Evidenční list změny stavby

Název a evidenční číslo stavby:
VN Olomouc - Rekonstrukce lůžkových oddělení Klášterní Hradisko
 Smlouva o dílo (SoD) ze dne 8.11.2021 + Dodatek č.1 ze dne 6.12.2021
Změny V.etapa-zámkový sál

ZL 10

1) Dodatečně požadavky v rámci zprovoznění zámkového sálu očního oddělení vzniklé v průběhu realizace výstavby. Změnový list řeší doplnění nosné ocelové konstrukce do stropu z důvodu přenesení zatížení z operačních stativů, doplnění izolované soustavy a akustické podhledy z důvodu zamezení přenosu zvuku mezi ambulancemi.

ZL 10 – Ocelová k-ce, Zákrokový sál

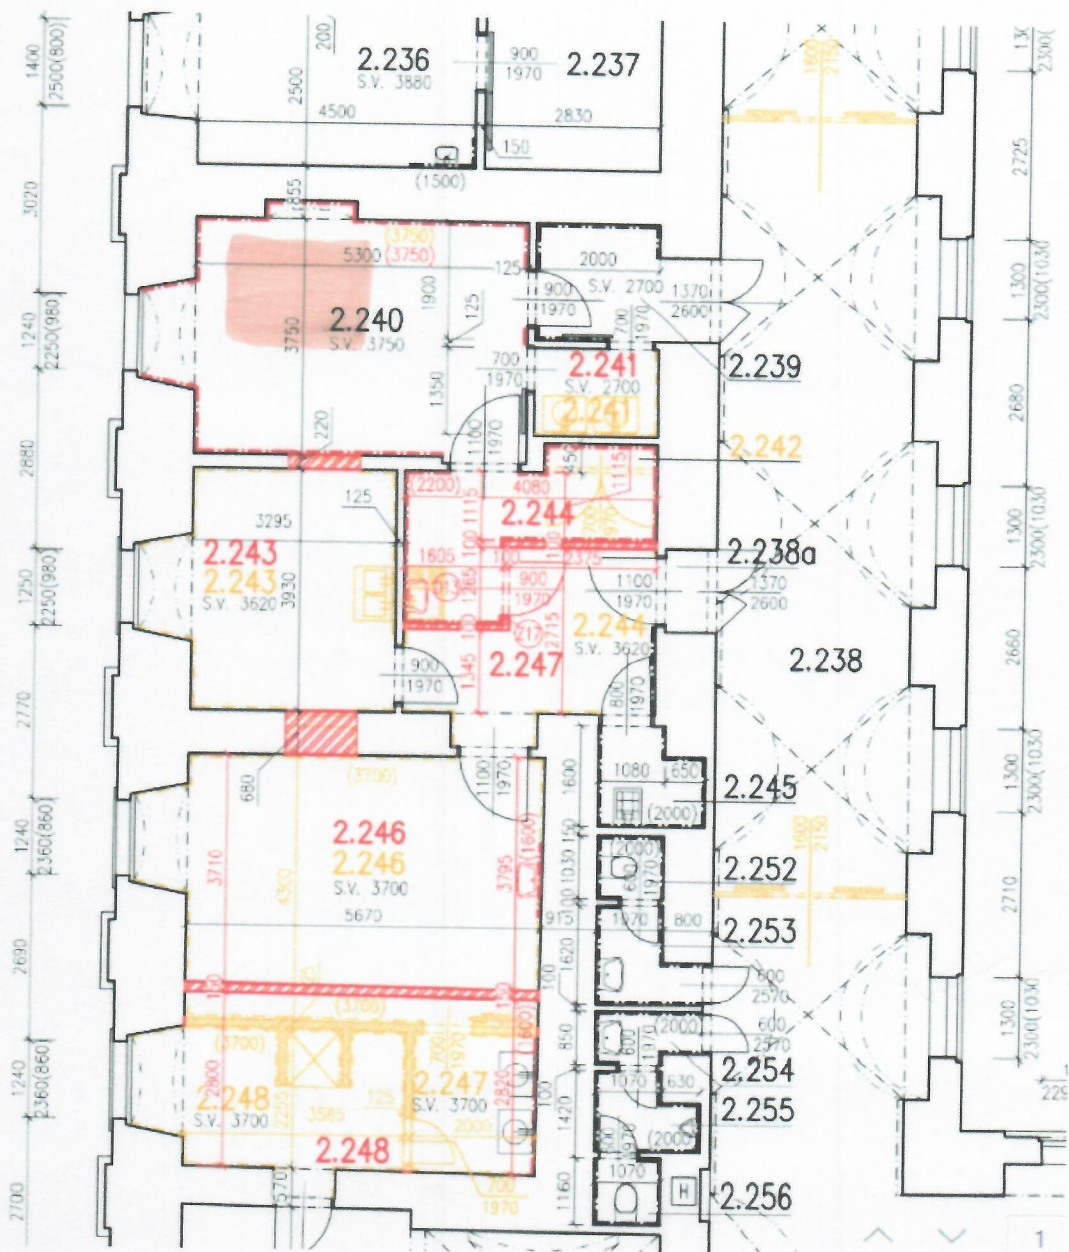
Objekt: Ocelová k-ce, 5.etapa doplnění pro stativy

List Rozpočtu	Místn os č.	PČ	Typ	Kód	Popis	MJ	Množství	J.cena [CZK]	Cena celkem [CZK]	Cenová soustava
04430001 - Stavební úpravy	2.240	37	K	317944321	Válcované nosníky do č. 12 dodatečně osazované do připravených otvorů	t	0.247	55 800.00	13 754.70	podle SoD
					dodatečné osazení nosníku pro stativ na zákrovovém sále					
					CELKEM				13 754,70 Kč

ZL 10 – ZIS

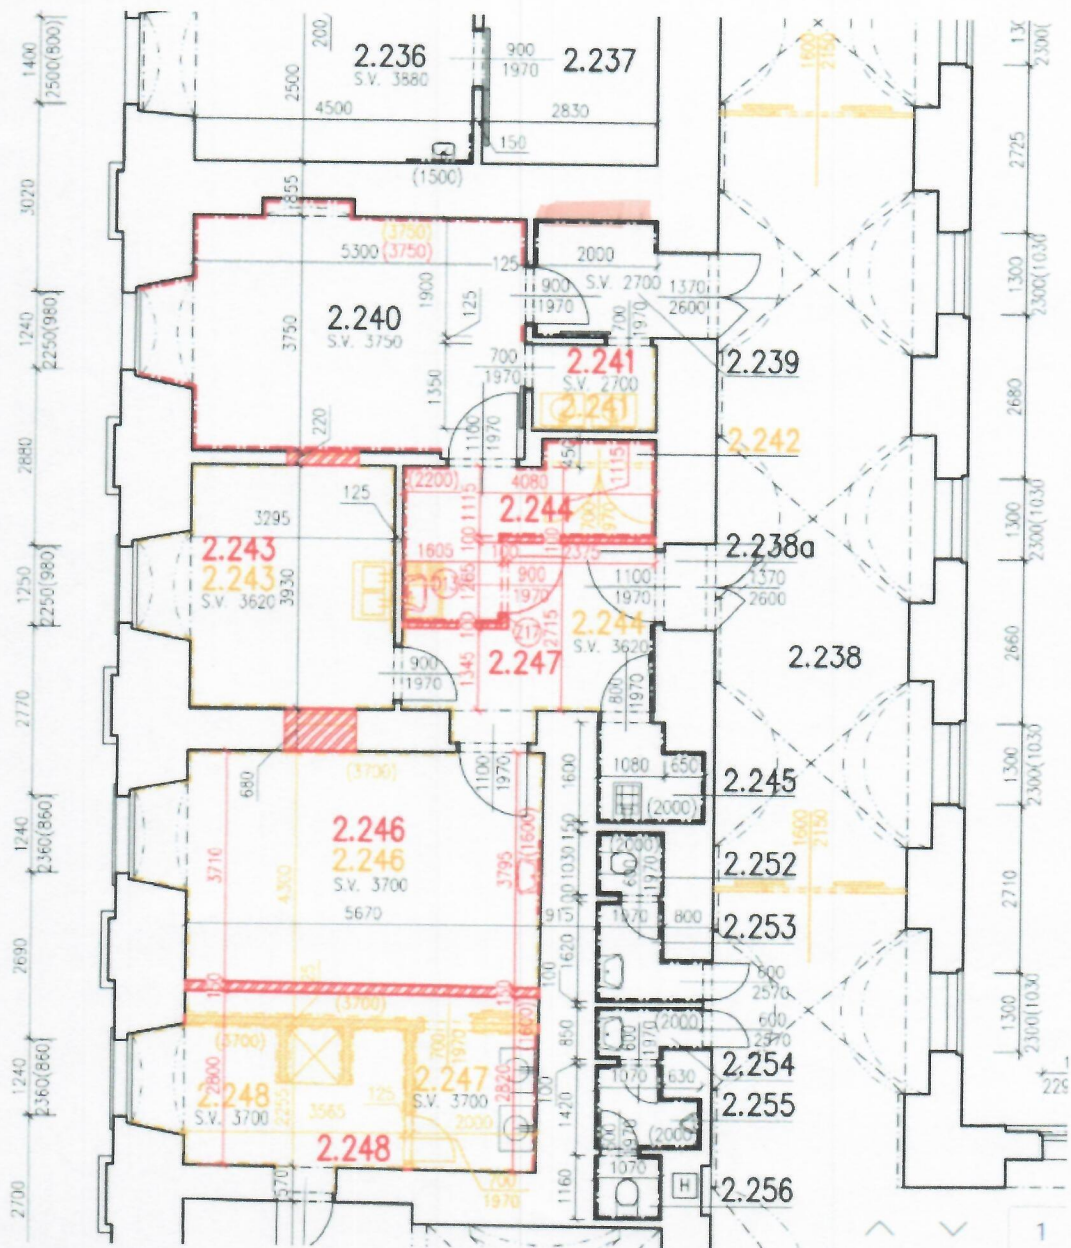
ZIS implementace pro stávající ROP 21

1	K	Náklady na dopravu					
		Dodávky ZIS (HAKEL) 1x ATyS g M - 2P 40A 230Vac - Automatický přepínač sítě pro UPS/ZIS zások, 1x Propojka ATyS M 4P 40-125A, 1x Pomocný kontakt ATyS M, 1x Kryt svorek do 160A (2ks v balení), 1x MDS-D signalizační panel	ks	1 000	950,00		950,00
2	M	Dodávky jističů, spínačů, ochranných komponentů, svorek dle aktuální PD ROP21-ZIS mimo jističí komponenty uvedené v původní PD rozváděč ROP 21 - ZIS/DO/VDO - v č. D 1 4 3 2 57	ks	1 000	54500,00		54500,00
3	M	Zapojení a prodrátování všech komponentů ZIS včetně prvků viz výše - položky z bodu č. 2 a č. 3 (jedna se o položky nad ramec původní PD ROP 21 - ZIS/DO/VDO - v č. D 1 4 3 2 57)	kpl	1 000	7 850,00		7 850,00
4		Oživení ZIS specialistou	ks	1 000	26500,00		26500,00
5		Náklady na vypracování PD - ROP21-ZIS	ks	1 000	15800,00		15800,00
6		Monitoring UPS kabeláž	ks	1 000	12500,00		12500,00
7	M	Kabel vícežilový 4x2x0,8	m	30 000	20,00		600,00
